고전적 상징의 건축 표현

Architectural Expression of Classical Symbol

—임장렬作 미금 시청사—

李範宰/단국대 교수
by Lee, Peom-Jae

정면도

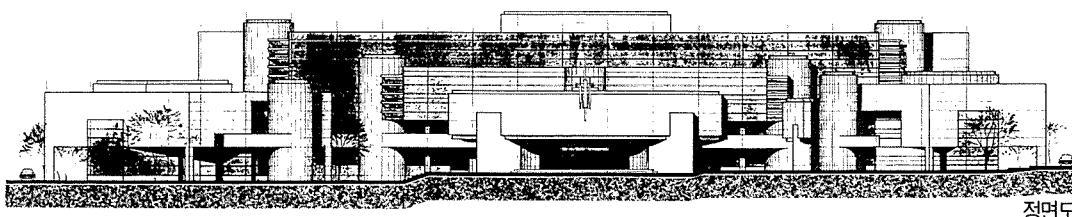
‘원·원호·삼각형의 기하학적 요소와 결합’하여 신도시의 ‘진취적’이며 미래지향적 이상을 표현하는 데에서 찾을 수 있는 것인가? 다시 말하면, 순수 기하학적 형태의 집합에서 나오는 순수공간의 의미가 적절하게 표현되었는 데에서 상징성이 찾아질 수 있을 것인가? 또는, ‘수평성에 대한 수직성의 극적대비’에서 ‘상징성’을 찾는 것인가? 또는 ‘좌우 대칭형의 입면구성’으로 ‘균제된 매스의 안정감’을 추구한데서 ‘상징성’을 찾을 수 있는 것인가?

‘상징성’이 모든 건축물이 갖는 속성이라 할지라도 이 의미는 비교적인 값어치를 가져야 할 것이다. 즉 다른 건축물과 무엇이 다른 가가 중요하다. 무엇이 다른가? 이 시청사는 다른 건축물과 무엇이 다른가? 하는 명제제기에 대한 해답이 쉽게 구해지지 못하였다. 그럼에도 수평이 강조된 유리벽(유리창)과 유리 사이사이 수평의 가는 띠는 독특한 이미지를 형성하고 있고 이것이 전체 건축물을 구성하는 하나의 모티브(Motive)인 것은 사실이다.

설계자 자신이 가장 강조하고 싶은 형상적인 개념은 바로 이런 것이 아니었나 싶다. 하늘이 반사되거나, 하늘이 흡수되는 듯한 넓은 유리창과 이 유리를 너무 거대하게 느껴지지 않게하는 수평띠요소의 처리는 아주 간결하면서도 세련된 감각을 주고 있다. 특히 원통형의 계단실에 가서 박히는 수평 가(假) 프레임(Frame—가보／假樑)이 햇빛에 의해 그림자를 건축물전체에 드리우는 상황은 우리에게 ‘잔잔한 과거에의 회상과, 현 시대의 섬세한 즐거움’을 부여하고 있다. 이 것은 자칫 시청사라는 공공 건축에서 과중하게 압도될 수 있는 이미지를 잘게 해체해서 ‘시민들’에게 의미있는 ‘파편’으로 제공될 수 있는 ‘간결’하고도 ‘의미’ 있는 것이 되고 있다.

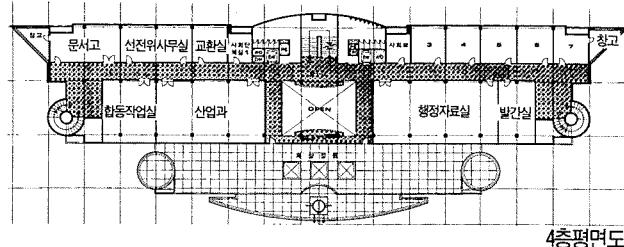
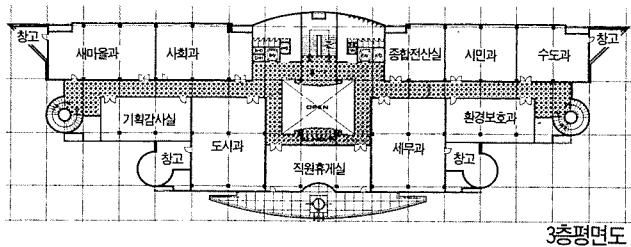
한가지 의문은 세가지 기능이 반드시 이렇게 세가지 덩어리로 각각의 건축물로 분리되어야 하는 것인지 하는 것이다. 세 덩어리는 서로 연결통로로 연결되어 있다. 그것도 한개층에서만 연결되어 있다. 그것으로 미루어 볼 때, 그 연결의 심도는 그다지 깊지 않은 것으로 볼 수 있다. 이 점들은 필자가 무엇이라고 판단하기 곤란한 것이지만, 우선 이렇게 느슨한 연결 정도라면 연결통로(브릿지)가 보다 더 의미있는 장소화 되었으면 싶다. 반대로 생각한다면 세 덩어리의 건축물이 각각 제 나름대로 계획되고 마지 못해서 각각의 건축물이 연결된 것 같다는 뜻이다.

현재의 브릿지는 건축물과 건축물을 연결하는 강한 자극력(연결성)도 없고, 공간과 공간의 이미지를 구별하는 구분력(Divide Quality)도 상실되어진 것같이 보인다. 한층만이 연결된 브릿지로서는 연결성도, 분리성도

강렬하게 느껴지지 못한다. 브릿지공간의 의미가 명확해졌으면 한다.
